**Forum mondial de l'harmonisation
des Règlements concernant les véhicules****174^e session**

**Accord de 1958 : Examen de projets d'amendements
à des Règlements existants, proposés par le GRRF****Proposition de complément 4 à la série 02 d'amendements
au Règlement n° 90 (Garnitures de frein assemblées
de rechange)****Communication du Groupe de travail en matière de roulement
et de freinage***

Complément 4 à la série 02 d'amendements au Règlement n° 90 (Garnitures de frein assemblées de rechange)

Figure 1

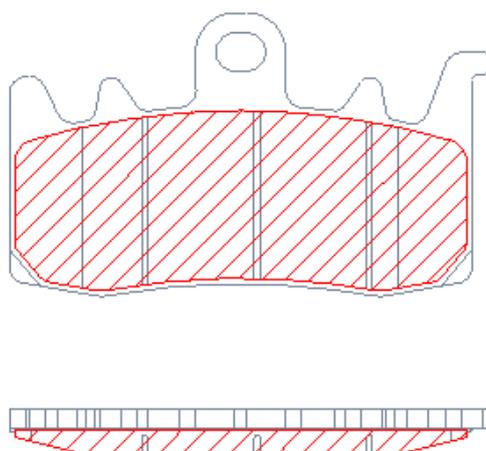
Par « surface du matériau de friction », on entend toute la surface située à l'intérieur du périmètre de la garniture de frein (voir la zone hachurée rouge, fig. 1), ce qui exclut la présence de toute rainure et/ou chanfrein.
